Nuevo tornillo - Polea tensora 531 0342 30

531 0342 30

Situación 12.2007
INA 0015

Fig. 3: Tornillo INA

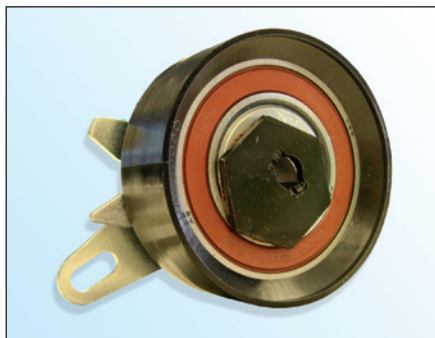
En el marco del desarrollo continuo de nuestros productos y de la seguridad de la calidad INA suministra con la polea tensora **531 0342 30** un nuevo tornillo (fig. 3).

- Cabeza de tornillo plana con Torx
- Cabeza de tornillo Ø 18,5 mm
- Clase de resistencia **10.9**
- Seguro del tornillo en la rosca
- Con retención de par

INA recomienda cambiar el tornillo original (fig. 2) por el tornillo suministrado.

Par de apriete: 20 ± 1,5 Nm
